Parere n. 106 del 7 giugno 2021

Progetto:	<p><i>Linea AV/AC Torino -Venezia Tratta AV/AC Brescia – Verona Lotto funzionale Brescia est - Verona (escluso nodo di Verona) Variante cod. M51 ANCAP</i></p> <p><i>Variante ex Art. 169 Dlgs n. 163/2006</i></p> <p>ID_VIP 6081</p>
Proponente:	<i>CEPAV Due — Consorzio Eni per l'Alta Velocità</i>

Linea AV/AC Torino - Venezia -- Tratta AV/AC Brescia – Verona Lotto funzionale Brescia est – Verona (escluso nodo di Verona)
- Variante cod. M51 ANCAP –
Variante ex Art. 169 Dlgs n. 163/2006

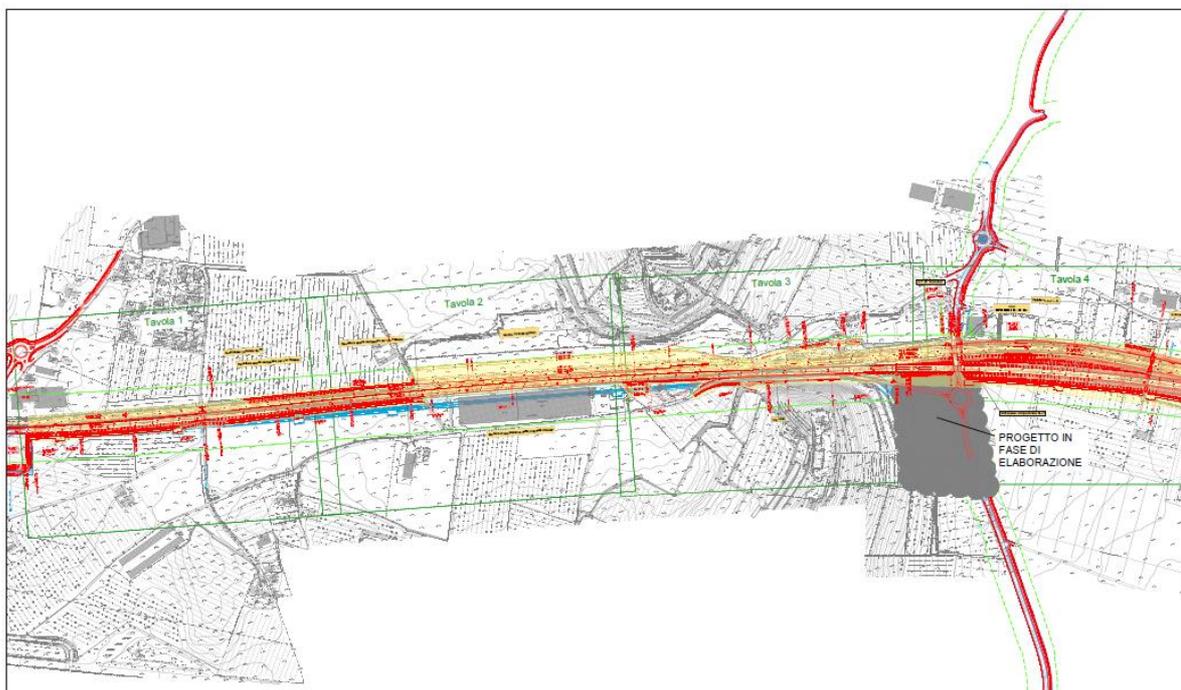
Prima di entrare nel merito della singola variante, come riportato esclusivamente nelle cartografie deli elaborati "RELAZIONE AMBIENTALE PER LE OPERE IN VARIANTE AI SENSI DELLA PROCEDURA DEL DLGS 163/2006, ART. 169, COMMI 3 E 4 - VOLUME 02: Atlante cartografico - tavole di confronto progetto definitivo di CDS e progetto di variante; tavole

progetto esecutivo di variante su ortofoto (M51 – ANCAP)", qui di seguito riportate, queste sono parte di un più complesso sistema di varianti al progetto esecutivo e ne costituiscono parte integrante.

Variante M51

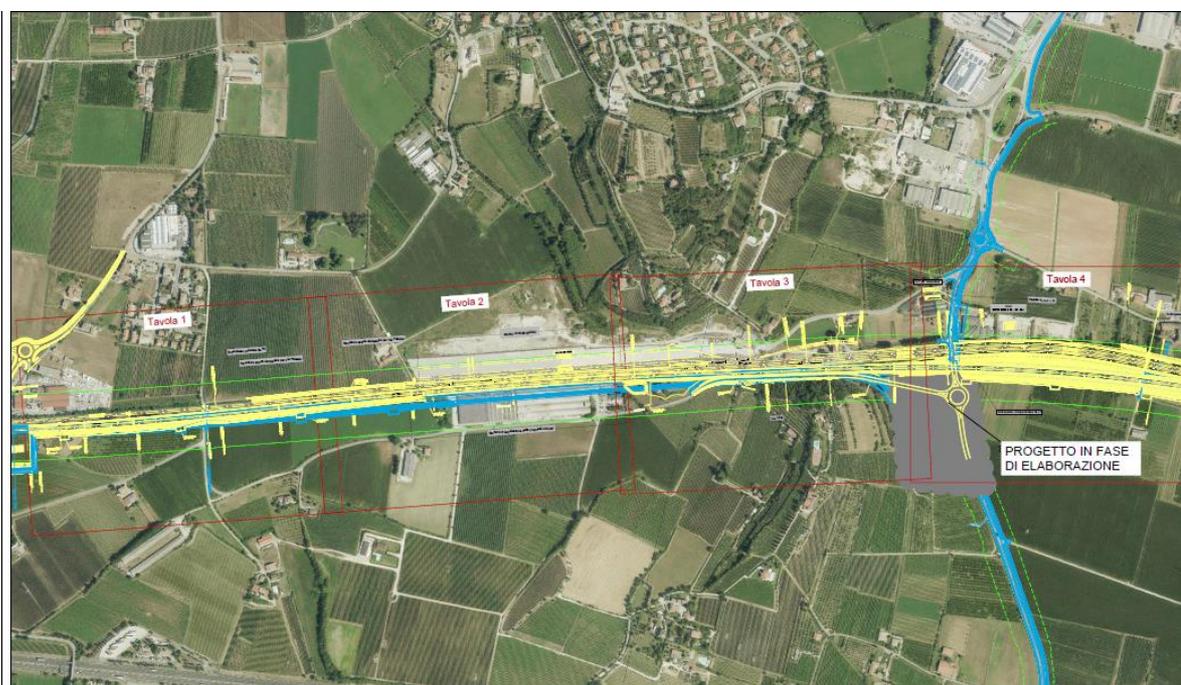
Variazioni e relativa origine: La variante consiste in:

M51-1: traslazione della linea storica

Il nuovo tracciato della linea AV/AC, in corrispondenza della proprietà ANCAP occupa il sedime attualmente in uso alla linea storica ed ai suoi attuali binari di precedenza. Conseguentemente al

nuovo tracciato della linea AV/AC, viene pertanto modificata la configurazione attuale sia della linea storica MI-VR, sia dello scalo RBN. Lo spostamento della Linea Storica richiede anche una riconfigurazione del sistema arrivi/partenze dello scalo che attualmente è costituito da 3 binari lunghi 600 m, di cui 2 elettrificati, e da un'asta di manovra di 150 m. La soluzione prevede di eliminare un binario e di allungare l'asta di manovra a 450 m in modo da permettere di movimentare un intero convoglio in ingresso/uscita dallo scalo senza bisogno di spezzarlo/comporlo in più tronconi come avviene oggi utilizzando il 3° binario del fascio arrivi/partenze. L'intervento sull'armamento della Linea Storica, si estende dalla pk 135+202 alla pk 137+492 e richiede il rifacimento dell'impianto di trazione, dell'impianto di piazzale di segnalamento, e riconfigurazioni all'apparato ACC esistente di Bombardier in funzione delle varie fasi di attivazione. La traslazione verso Verona dei binari di precedenza comporta un allungamento della stazione verso Verona di circa 700 m.

M51-2: demolizione edifici

La variante comporta la necessità di procedere alla demolizione di due edifici, anche se non sarà più necessaria quella, ben più impegnativa, degli stabilimenti ANCAP. Il primo edificio da demolire è un edificio di civile abitazione posto nell'area dello stesso stabilimento, tra la linea ferroviaria storica e via Libia. La sua demolizione era prevista anche nel PD/PE. Il secondo fabbricato è un edificio ferroviario di proprietà RFI, posto a nord ovest della stazione di Sommacampagna-Sona (FV), che attualmente ospita una centralina di RFI che sarà delocalizzata in un altro limitrofo edificio di RFI.
